05 de octubre 2020
LM-IC-D-0895-2020

**Asunto: Evaluación del puente sobre Río La Estrella,
entre La Guaria y Pandora, Valle de la Estrella**

Figura 7. Zona donde la cuerda superior no sigue un patrón circular o elíptico, patinas adheridas en zona superior del arco
Fuente: LanammeUCR

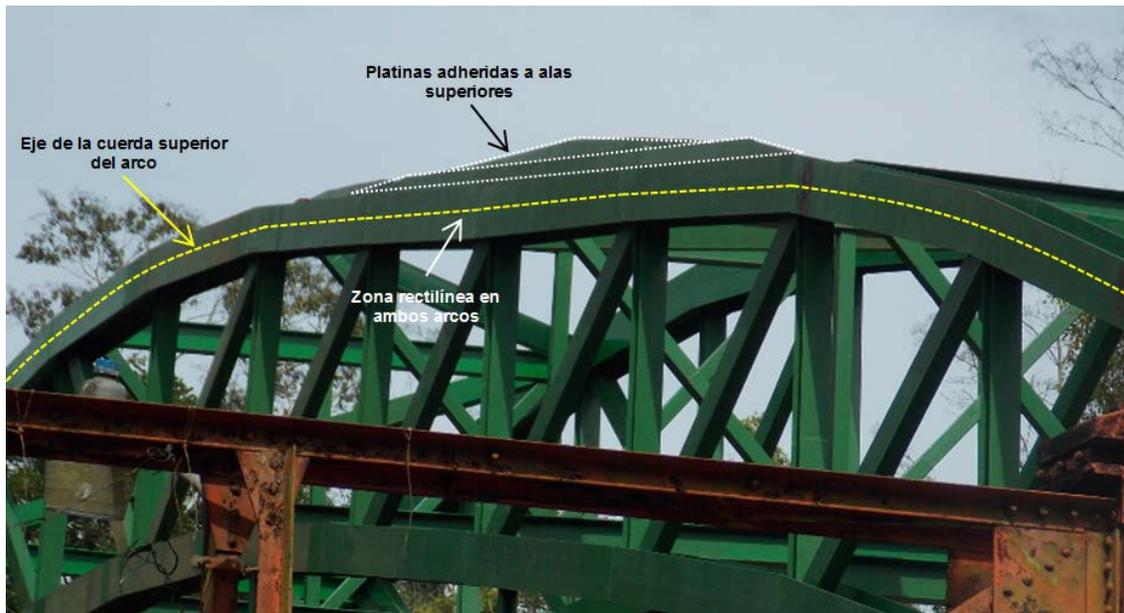
En el caso de puente Pandora, en ambos arcos del puente se identificaron zonas donde el eje del arco no sigue la configuración circular o elíptica, es decir, hay zonas del arco donde más bien el eje sigue líneas rectas (ver figura 6). En estas mismas zonas de la estructura se identificó la colocación de platinas por sobre las alas del elemento principal para recrear la forma del arco (ver figuras 7 y 8), evidentemente esta situación es indeseable pues estos elementos no resuelven la condición estructural, solamente reducen el impacto visual que produce la construcción de esta zona en forma lineal.

Lo anterior, evidencia que durante el proceso de construcción se tuvieron problemas para dar a los arcos la forma circular o elíptica que asegura una adecuada transferencia de esfuerzos hacia las fundaciones, el tramo que muestra un alineamiento rectilíneo ubicado en la margen izquierda del puente fue modificado en su zona superior para reducir el impacto visual en la forma del arco no logrado; sin embargo, esta reparación no garantiza que el arco se comporte estructuralmente de forma adecuada ante las cargas. Se desconoce si durante el procedimiento de armado del puente, la inspección del proyecto y el control topográfico por parte de la Administración registraron y dieron cuenta de esta situación, la cual ameritaba una sustitución de estos elementos para brindar la forma correcta al arco.

- Las deficiencias que se identificaron en los arcos del puente corresponden a la ejecución del proceso constructivo del mismo, por lo que se recomienda a la Municipalidad realizar las consultas correspondientes con el contratista y el diseñador sobre la afectación en el funcionamiento seguro del puente ante la existencia de estas condiciones inadecuadas.
- Revisar las condiciones establecidas en el contrato respecto de las situaciones evidenciadas en esta evaluación.
- Realizar un levantamiento con equipo topográfico para determinar con precisión la magnitud de la diferencia de alturas entre los arcos y evaluar sus tolerancias con el diseñador del proyecto.

Figura 12. Huellas de paso de los vehículos en el puente donde podrían darse efectos de fatiga en las varillas.

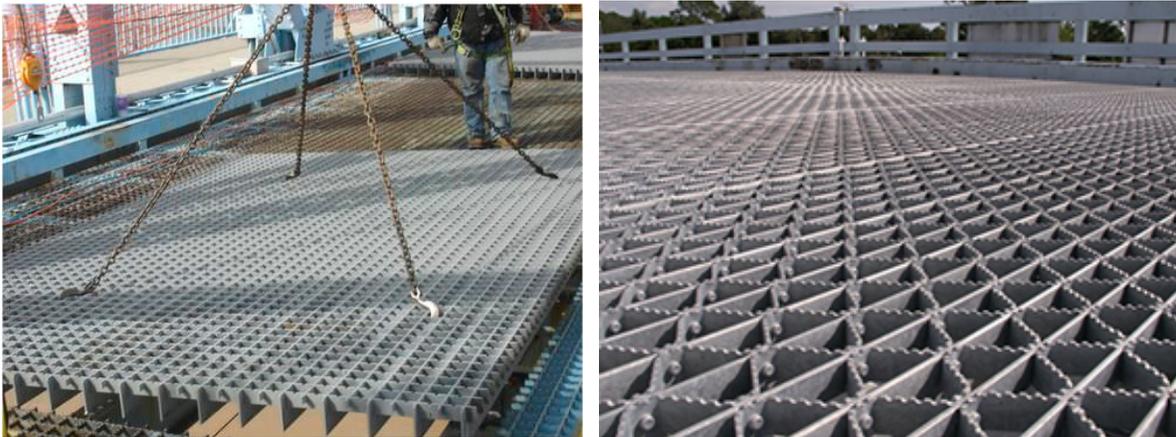
Al respecto, de forma inicial, llama la atención que las rejillas elegidas sean unidireccionales, pues usualmente para este tipo de estructuras se utilizan rejillas bidireccionales que en su zona superior presentan una corrugación o sistema dentado que proporciona la rugosidad necesaria para el tránsito seguro de vehículos (ver figura 11). La incorporación de las varillas de construcción constituye un punto de vulnerabilidad para este sistema de piso, pues con el paso de los vehículos estos puntos de soldadura inevitablemente sufrirán efectos de fatiga y se soltarán poco a poco de la rejilla. Esta situación será particularmente visible en un mediano plazo en la zona de las huellas de la superficie de ruedo (ver figura 12); adicionalmente la diferencia de altura que crean las varillas transversales, generan una vibración considerable sobre los vehículos al pasar por el puente, si bien esto obliga a los conductores a reducir la velocidad representa una situación poco confortable.

- El sistema de piso, consistente en una rejilla unidireccional sobre la que se soldaron varillas de construcción, representa una zona de vulnerabilidad con alta posibilidad de que, con el paso del tránsito, estas varillas se desprendan por efectos de fatiga en las soldaduras.

- Dar seguimiento al comportamiento del sistema de piso, específicamente se recomienda inspeccionar con frecuencia el posible desprendimiento de las varillas de construcción que se soldaron sobre las rejillas unidireccionales. Si estos elementos fallasen se tendría una condición de pérdida de rugosidad considerable y la posibilidad de que partes desprendidas de las varillas generen daños en las ruedas de los vehículos.
- Se recomienda colocar elementos en los accesos que impidan que los camiones impacten la cercha rigidizadora del puente, este tipo de impactos pueden generar daños considerables en los accesos y reducir la vida útil del puente.
